工程指示 / 要求簡箋(E.I.)

工程指示編號：EI/ 3622 /21

工程名稱： 延坪道住宅項目

工程項目： VMU地盤用玻璃修改

地盤用玻璃B.M.表

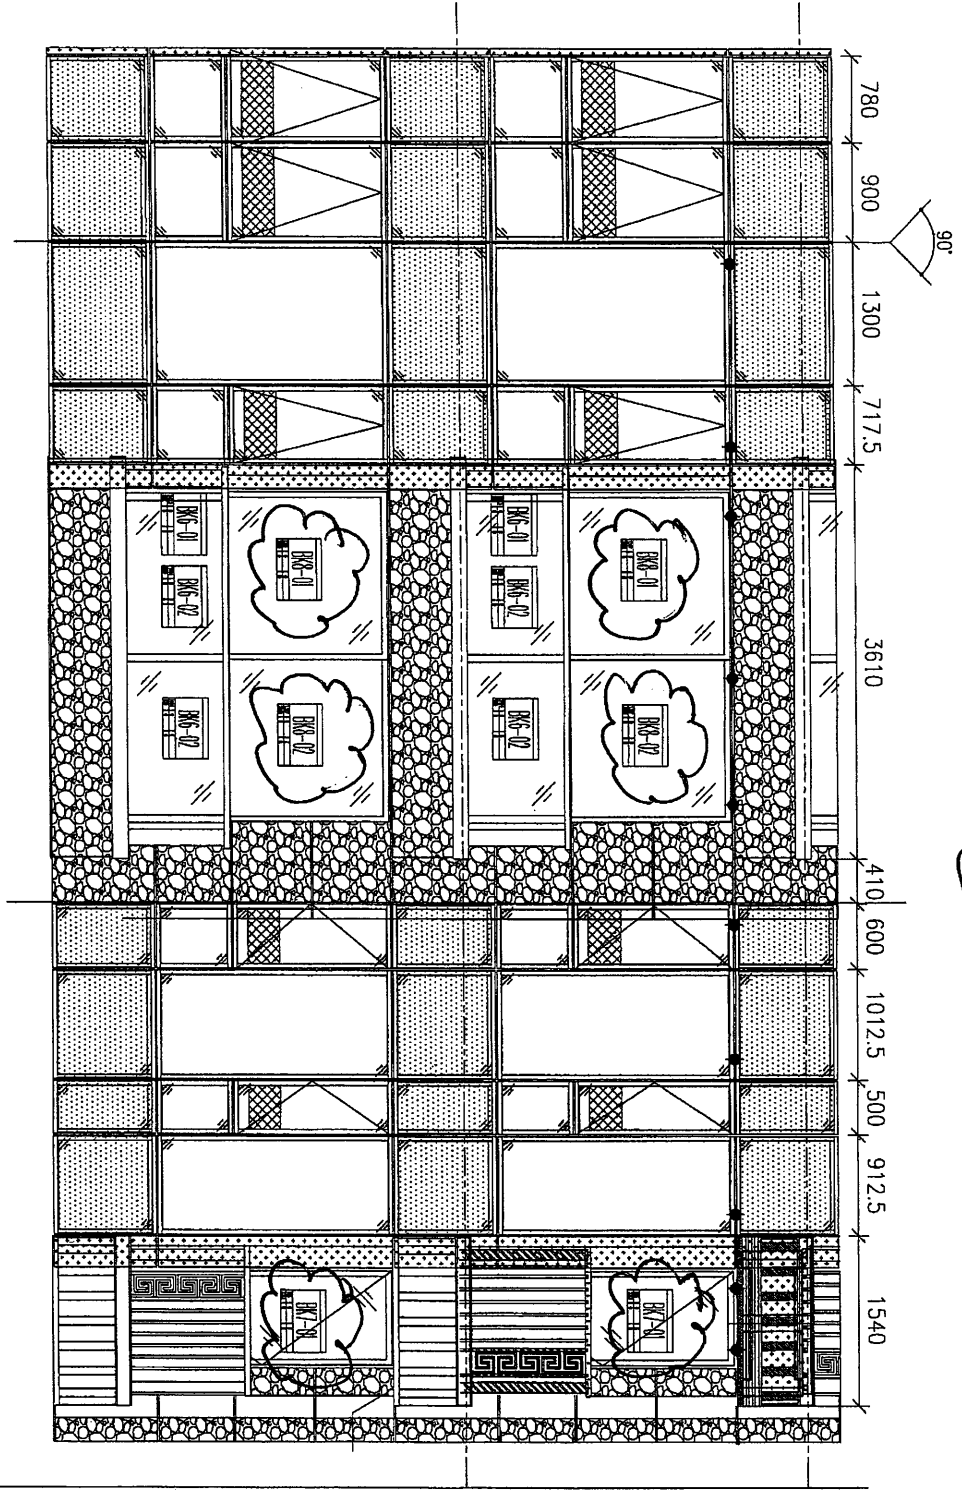
現確認玻璃呎吋，可生產 Item 1, 2 & 3.

修改標示	厚度(mm)	顏色與名稱	玻璃尺寸		數量 (塊)	面積(平方米)		玻璃編號
			寬度(mm)	高度(mm)		單件	總面積	
B	10+12+8	10mm (Tempered) + 12mm Air + 8mm (Tempered) IGU 10mm FDNB0-54T#2 + 12A + 8mm Clear (PD1) 三套樣板編號: D21040670	1406	2283.5	2	3.211	6.421	J853-BK6-01
			1421					
B	10+12+8	10mm (Tempered)+12mm Air +10mm (Tempered) IGU 10mm FDNB0-54T#2 + 12A + 10mm Clear (GL1) 三套樣板編號: D21031909	999	2330	2	1.675	3.351	J853-BK7-01
	10+1.52+10	10mm (Tempered) + 1.52PVB + 10mm (Tempered) Clear Laminate Glass (GL3) 三套樣板編號: D21032006	951	960	2	0.913	1.826	J853-BK6-01
	10+1.52+10		1428	960	4	1.371	5.484	J853-BK6-02
					12		23.502
